Optimierte Spannrolle 531 0564 30

Seat, Volkswagen

1.4i 16V (AFH)

Stand 10.2007 (ersetzt 08.2007)
INA 0009

Bild 1: 531 0564 30 (Vorderansicht)

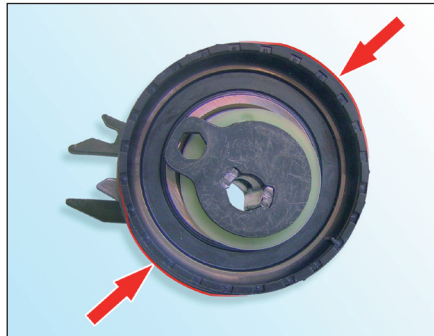
Bei der Spannrolle **531 0564 30** (Sinus-Pulley) handelt es sich um eine geräuschoptimierte Spannrolle, die speziell für die oben genannten Anwendungen entwickelt wurde.

Die roten Markierungen (**Bild 1** und **Bild 2, Pfeile**) verdeutlichen die Merkmale.

Bild 2: 531 0564 30 (Seitenansicht)

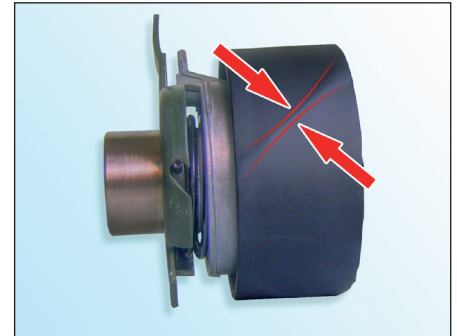
Die Lauffläche der Spannrolle weist diagonal verlaufende Erhebungen auf (**Bild 2**).

Die untypisch verformte Lauffläche ist **kein** Produktionsfehler!
